**INFORME DE EVALUACIÓN DEL ESTUDIO DE IMPACTO AMBIENTAL
PROYECTO “REACTIVACIÓN DE OPERACIONES DE CRIA DE
CAMARONES”,**

CATEGORÍA II

Ubicación: Corregimiento de Antón, Distrito de Antón, Provincia de Coclé

Promotor: ACUICOLA ANTÓN S.A.

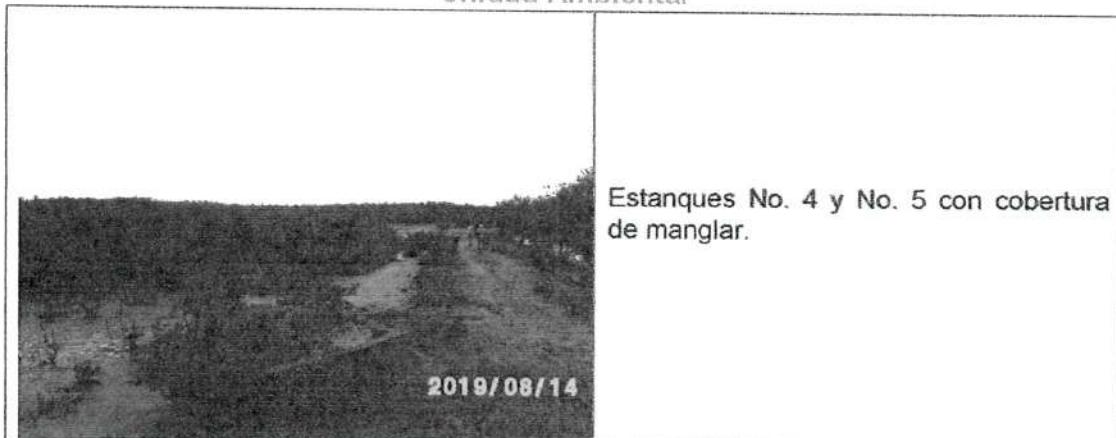
2019/08/14	Punto final del Polígono, área de reservorio de agua adyacente al estero.
	Estanque No. 8 con presencia de troncos de manglar muertos, que fueron posiblemente afectados por el colapso de la compuerta que permitía recambio de agua.
	Manglar existente entre el margen del Estanque No. 8 y el reservorio
 2019/08/1	Ecosistema de Manglar presente en polígonos No. 6 y No. 7 del proyecto.
